Uavhengig kvalitetssikring - Nedgraving av høyspent i traseen Blakli – Vestlia

Kvalitetssikringsrapport iht. NVEs kvikkleireveileder
Ombygging av 66kV på nedre Steinan.

Dokumentnr.: 24317-RIG01

Versjon: 05 – 3.6.2025

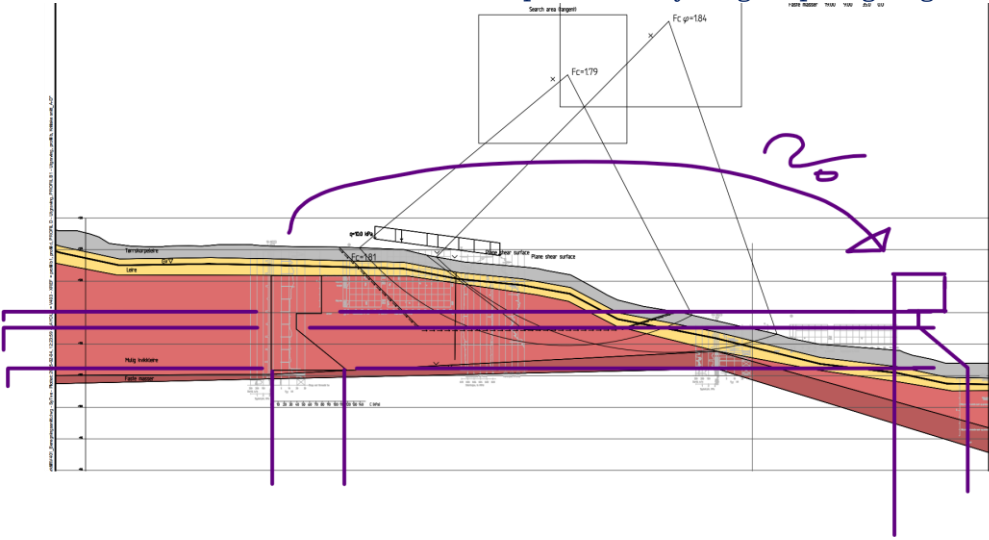
5-2	Kvalitet Lab - treakser	L	Observasjon	ERA Geo: Generelt - Kvalitet tolket ut fra utpresset porevann. Er det vurdert tolket ut fra spenningsstien i skjærforsøket, som beskrevet i V220, 3.5.6? Visuell klassifisering vil bli inkludert i revidert rapport. NO: Lagt til i revidert rapport ERA Geo: Forutsettes implementert. Punkt lukket. Er det dokumentert B-verdi >0,95 for å påse at det er udrenert respons? B=0,98 for begge treaksene, dvs. ok.

ERA Geo: Forutsettes implementert. Punkt lukket. NO: Lagt til i revidert rapport 01-NO24 – 3,5m. Forkastet. Enig 01-NO24 – 8,9m Tolket ut skjærfasthet på 4% - Relativt høy mobilisering, men innenfor normalen 1-5%. 02-NO25 – 10,5m. Tolket ut skjærfasthet på 1,5% 02-NO25 – 11,5 Tolket ut skjærfastheten på 2 % tøyning
--	--	--	--	--

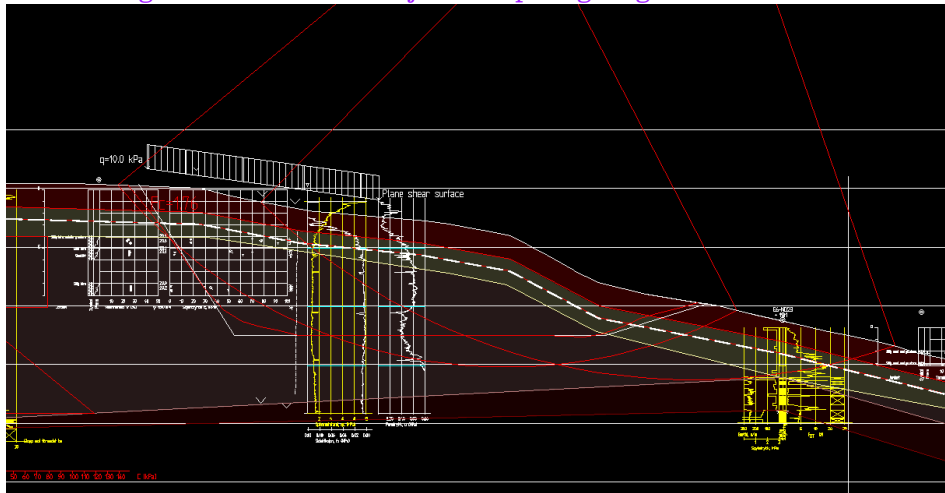
6 Aktuell skredmekanismer og avgrensing av faresoner	Aktuell skredmekanisme Løsneområde Utløpsområder	Å L	Avvik	ERA Geo: Det er i figur 7-2 lagt inn en anbefaling til endret løsneområde, med tilstøtende utløpsområde. Er det noen grunn til at skråningen mot vest og øst ikke er med i denne revisjonen av løsneområdet?  NO: Vi har kun sett på løsne- og utløpsområde som er aktuelt for tiltaket. ERA Geo: For å avgrense et løsneområde så må det enten være topografi eller grunnforhold som tilsier at dette avgrenser. Vi kan ikke se dette ivarettatt her, og mener det er naturlig å utvide aktsomhetssonen til å inkludere hele skråningen. Dersom det går et brudd her, så er det jo hele skråningen som går? NO: Se ny sone i revidert rapport. ERA Geo: Punkt lukket
7 Klassifisering av faresone	Klassifisering av ny sone eller reklassifisering av eksisterende iht	L		ERA Geo: Denne gjelder kun for snitt A- OK

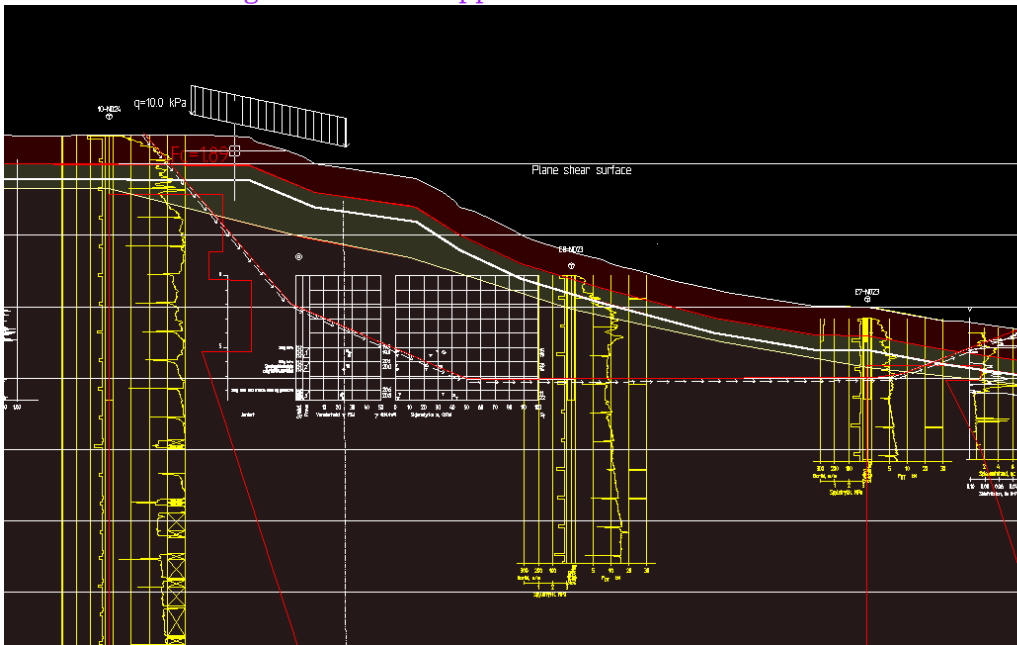
8-3	Tolkning av skjærfasthet	Å L	Avvik	ERA Geo: Tolkning av CPTu: Generelt savnes det for tolkning av CPTu dokumentasjon på Valgt St: NO: Revidert til over 15 i profil A, B1, C og D. Mindre enn 15 i profil B. Basert på lab (unntak 10-NO23). ERA Geo OK NO: Lagt til i revidert rapport.

- Valgt Ip: NO: 10, labforsøk viser mellom 7-10. ERA Geo OK - NO: Lagt til i revidert rapport - Valgt OCR kurve for tolkning: NO: Legger til valgt kurve for OCR i pdf-er av trykksonderingene. OCR er satt til 2. ERA Geo OK - NO: Lagt til i revidert rapport. - N faktorer for tolkning, og vurdering av gyldighetsområdet: NO: N-faktorene for cu-modellene som er vektlagt ved tolkning av skjærfasthet ligger innenfor gyldig arbeidsområde. Det vil bli supplert med et kapittel om dette i revidert rapport. ERA Geo OK - NO: Lagt til i revidert rapport. - Argumentasjon rundt valg av designlinje opp mot gyldighetsområde for modellen og ev. lab. : NO: Det er generelt godt samsvar mellom tolkningskurvene Lunne og Karlsrud for tolket udrenert skjærfasthet, men Karlsrud er noe lavere, spesielt for NdeltaU. Det er stedvis variasjon mellom tolkning mellom skjærstyrke basert på spissmotstand og poretrykk. I de tilfellene der det ikke er prøvetaking for å nærmere vurdere forskjellen, er det tatt utgangspunkt i den tolkningsmetoden som gir lavest svar. For tolkning av udrenert skjærfasthet basert på poretrykk, er ikke Bq-verdier vektlagt når disse er under 0,5/0,6. Vi vektlegger derfor tolkningen til Karlsrud ettersom den anses å være mest konservativ. For øvrig er det lagt vekt på treaker av god kvalitet, og også rutinedata fra lab der dette eksisterer. ERA Geo OK - NO: Lagt til i revidert rapport - En subjektiv vurdering av kvalitet på sonderingene, ref for eksempel tidligere omtalt metning i 5-1. Vår subjektive vurdering er at kvaliteten på sonderingene jevnt over er god. Supplerer med delkapittel om dette i revidert rapport. ERA Geo OK

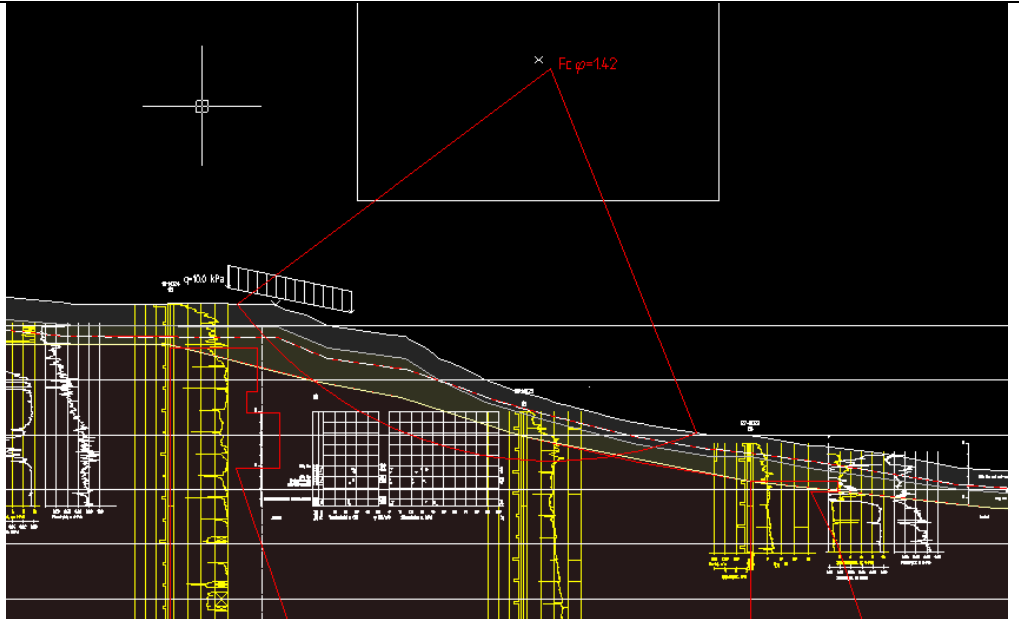
9-3		L	Observasjon	ERA Geo: Profil B. Det er i tabell 6-2 blandet drenert og udrenert sikkerhet. NO: Notert, endrer i tabell i rapport. ERA Geo OK NO: Revidert i rapport. Snittet vurderes OK med tanke på områdestabilitet. Men det anbefales at det regnes på utgravd tilstand også, med ev. økt grunnvann. Dette kan medføre sikkerhet under kravet i Eurokode. Dette er ikke en del av denne kontrollen, settes derfor som observasjon og ikke avvik.

NO: Godt innspill, har vurdert dette og konkludert med ingen grunn til endring. ERA Geo OK NO: Har lagt inn en ekstra kommentar i revidert rapport.
9-4		Å L	Avvik	ERA Geo. Profil B1 - V403/V404 Bør på tegning presentere flere C profiler, evt ISO linjer for å se fordeling av c profil i skråningen. NO: Ser ikke hensikten med dette ettersom isolinjene interpoleres linært mellom ulike verdier, og vil ikke ha betydning for beregning. ERA Geo. Når det på tegning bare er ett c-profil som er presentert, så er det ikke mulig å vurdere hvordan det er interpolert for oss. Slik det ser ut på tegning ligger alt horisontalt, da det bare er ett c-profil(?). NO: Iso-linjer horisontale. Har sjekket plan skjærflate, beregning viser tilnærmet lik sikkerhet som sirkulær skjærflate. ERA Geo: Punktet var fortsatt uklart for oss. Er derfor gjennomført dialog på mail, hvor det er bekreftet at C-profilen i beregningen er som på figuren under. Dette kunne med stor fordel vært presentert tydeligere på tegning.  Det er grunn til å tro at dette er konservativt. Det løses med at berget kommer opp. Vurderes OK og avviket lukkes

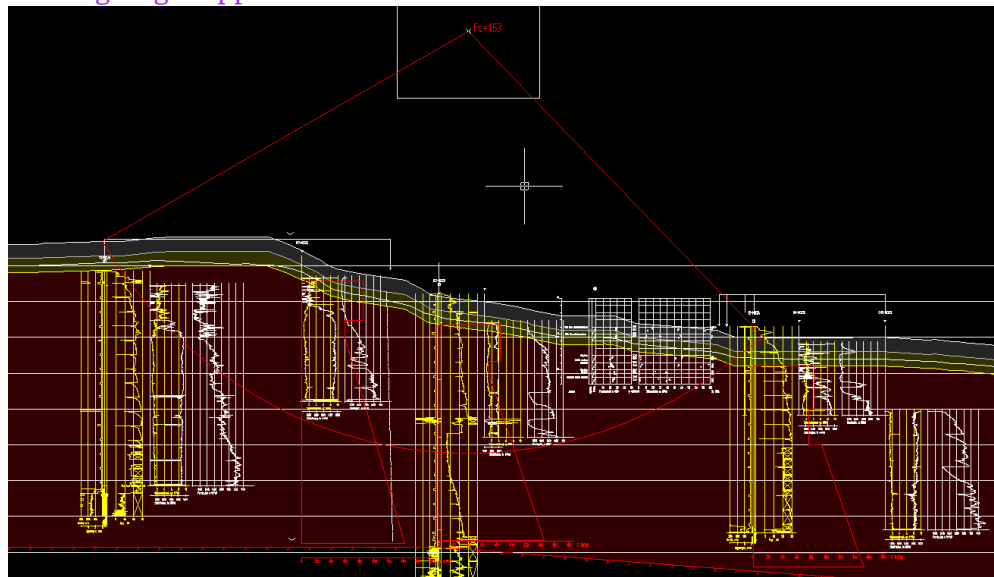
Er det regnet på en ikke sirkulær skjærflate langs det svakestes laget i c-profilet? NO: Ja, legger til kommentar i rapport om at dette er sjekket og ikke funnet kritisk. Se utklipp fra beregning nedenfor. (Lager ikke nye tegninger). ERA Geo: Denne er 1,76 mot 1,79 som var laveste på V403. Den er jo lavest da (?). NO: Har lagt til ikke sirkulær skjærflate på tegning V403. 
9-5		Å L	Avvik Lukket	ERA Geo: Profil C – V406/V407 Store skjærflater går utenfor modellen. Bør utvide modellen slik at terreng og lagdeling ikke blir helt horisontal. NO: Profil er tegnet opp til kote +138. Topp skråning ligger på kote +139, deretter er det avtagende terreng mot øst/sørøst -> tegner ikke opp igjen ettersom det vil forbedre beregning (GeoSuite ekstrapolerer verdier ved kant av modell, slik at den vil forutsette samme terrengnivå utenfor modellen som ved enden). ERA Geo. Dersom topp er topp, så er det OK NO: Topp er topp.
